Vorlage für die Bezirksversammlung

Betr.: Positionspapier des Beratungsgremiums Verkehr Wilhelmsburg/Veddel

hier: Beschluss des Beratungsgremiums vom 03.12.2012

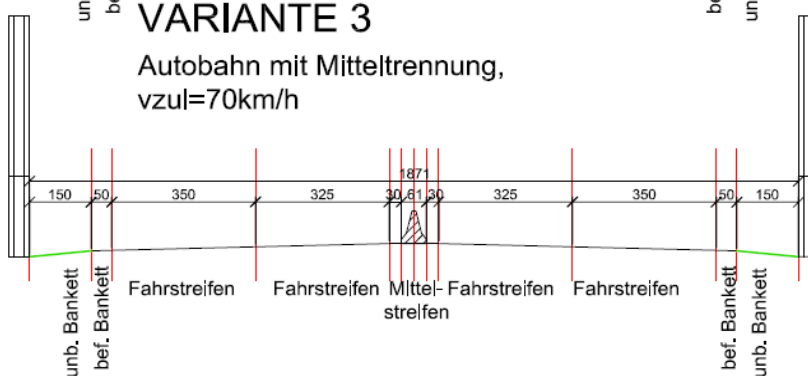
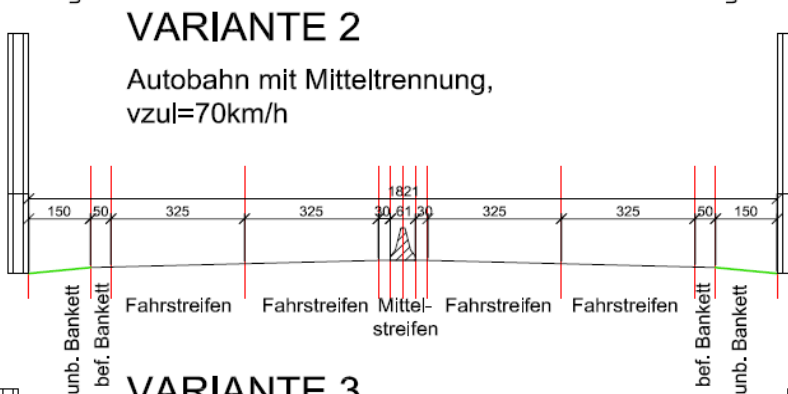
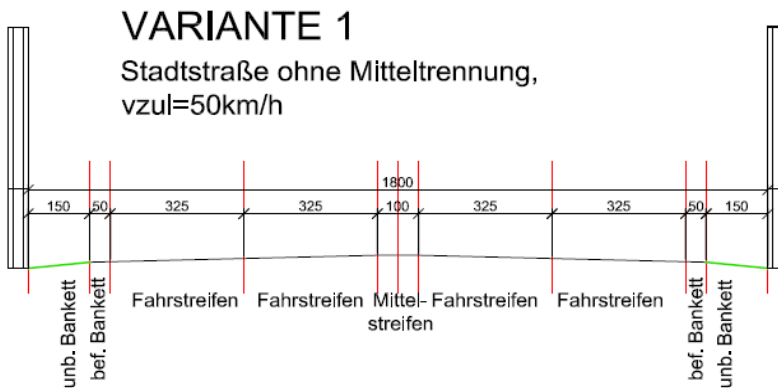
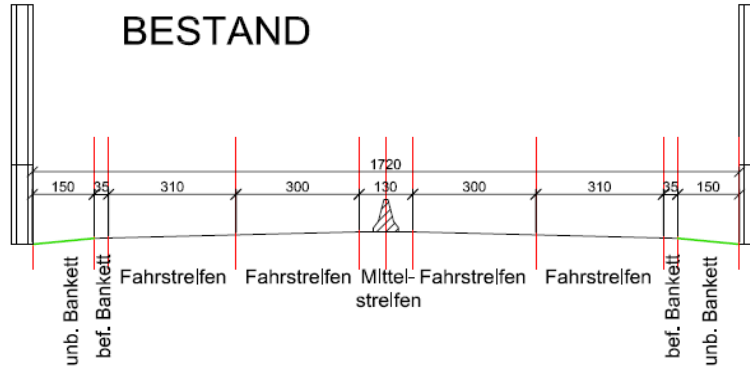
Verkehrsführung

- Von B75 Süden auf die Neuenfelder Str.
- Von Neuenfelder Str. auf B75 Norden

Bau

Verbreiterung der Kessenberg-Brücke

Verkehrsführung

- Von B75 Norden auf die Rotenhäuser Str.
- Von der Rotenhäuser Str. auf B 75 Süden

Bau

Ebenerdige Lage ohne Brückenbauwerk

Anlage 6a Knoflacher

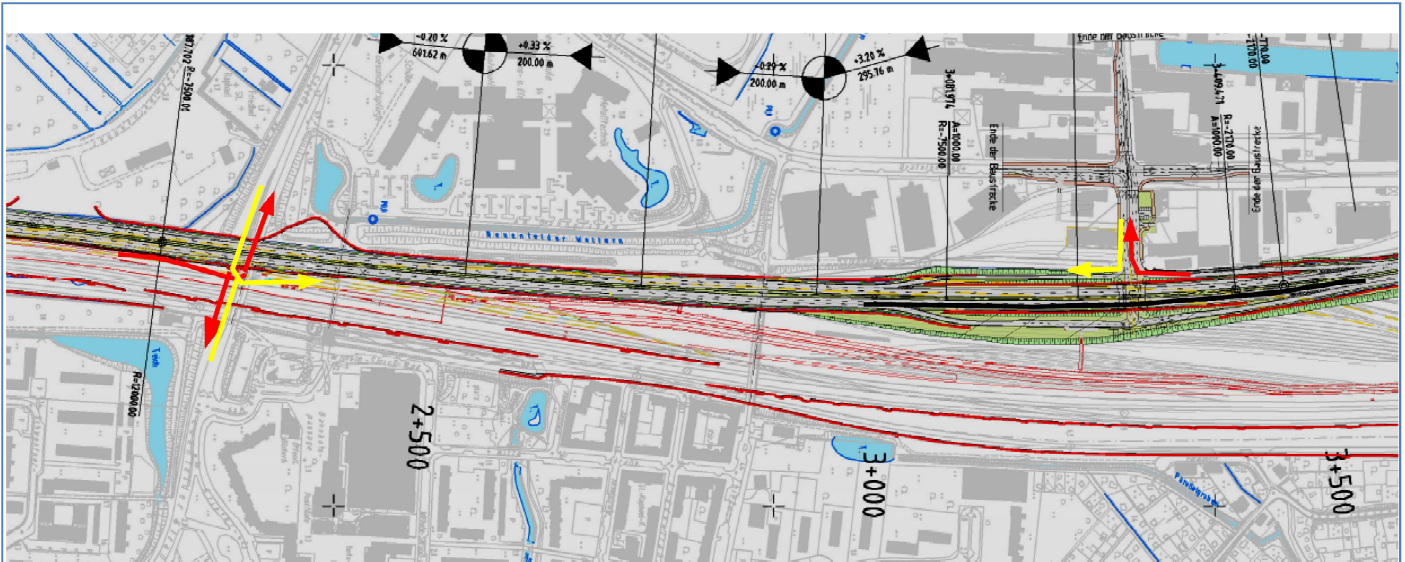
2. Querschnitt der verlegten WRS in Anlehnung an die Anlage 6a des Berichtes von Herrn Prof. Knoflacher (s. Anhang) mit der kleinsten, sinnvollen und unter Sicherheitsaspekten relevanten Trasse incl. der Prüfung bzgl. Sicherheitsstreifen bzw. Nothaltebuchten und einer Mittel-Gleitwand
(Mehrheitlicher Beschluss mit 2 Gegenstimmen)

RED. QUERSCHNITT mit LÄRMSCHUTZWAND,
1,5m unbefestigtes Bankett=Sicherheitsabstand
